Mannheim, den 09.03.2020

**Stellungnahme zum Planfeststellungsverfahren Radschnellverbindung Mannheim – Weinheim,
Teilabschnitt von Feudenheimer Straße bis Völklinger Straße einschließlich Anbindungsweg
Vogelstang und Wallstadt**

Ausschnitt aus den Plänen der Machbarkeitsstudie zur RSV Darmstadt – Rhein-Neckar

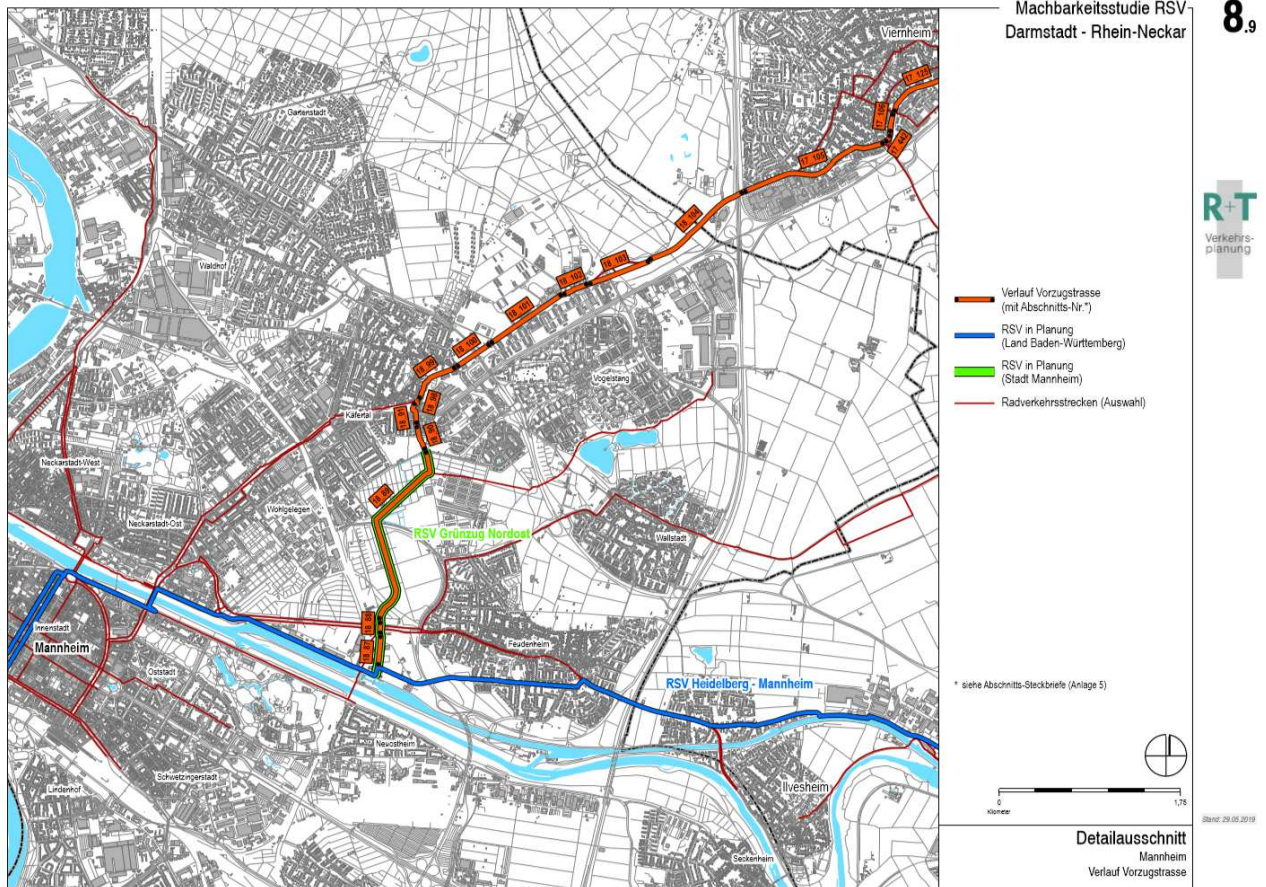
Die isolierte Planung des Teilabschnitts ist für die Bewertung der Trassenvorschläge und die Abwägung der resultierenden Umweltauswirkungen für die Schutzgüter kaum geeignet. Mit der Vorzugstrasse würde in Kombination mit den weiteren Planungen in der Feudenheimer Au der Stadtteil Feudenheim, durch dessen Feudenheimer Au die Vorzugstrasse geführt werden soll, von der beantragten RSV–Strecke Mannheim–Weinheim weitgehend abgehängt (siehe dazu auch die Ausführungen unter Nr. 3).

Im Süden des Teilstücks muss der Ausbau der Unterführung unter der Feudenheimer Straße in Verbindung mit einer oberirdischen Verlegung der Fußgängerführung per Lichtsignalanlage und einer Anbindung an die Straßenbahnhaltestelle Neckarplatt noch planfestgestellt werden.

Im Norden ist bisher unklar, wie eine Querung der B38 und der RNV–Trasse zur Weiterführung der RSV in Richtung Viernheim unter Einhaltung der Qualitätsstandards für RSV erfolgen kann. Die aktuelle Radwegplanung in der Birkenauer Straße erfolgt nach unseren Kenntnissen derzeit ohne Einhaltung der Standards für RSV.

Kombinierter Rad-/Fußweg nördlich des Aubuckels

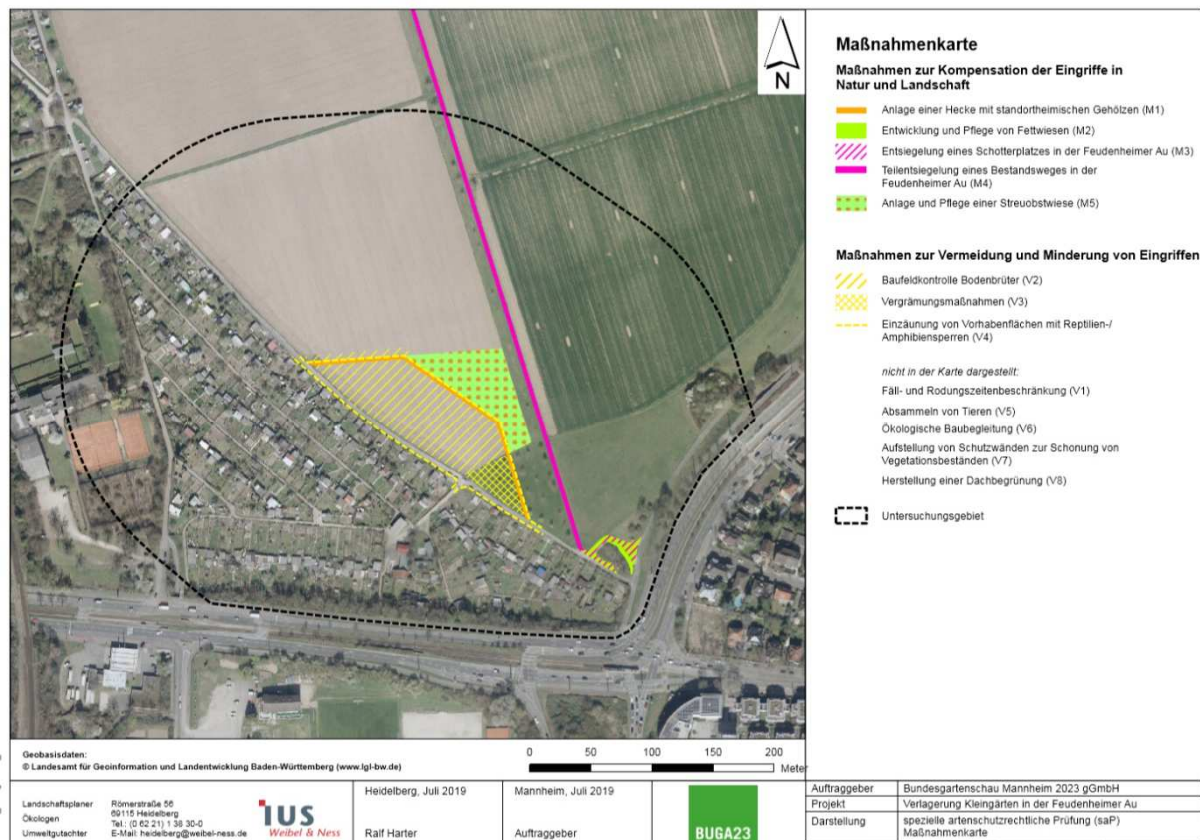
- **Straße „Am Aubuckel“ nördlich Einmündung „Wingertsbuckel“:** Hier ist der Rückbau einer bestehenden kombinierten Rad-/Fußweges zwischen Feudenheim und Käfertal auf der Nordseite der Straße „Am Aubuckel“ als Ausgleichsmaßnahme (M1) zur Entsiegelung geplant. Dieser Weg wird im UVP-Bericht (S. 176) des Planfeststellungsverfahrens fälschlicherweise nur als „Gehweg“ bezeichnet.
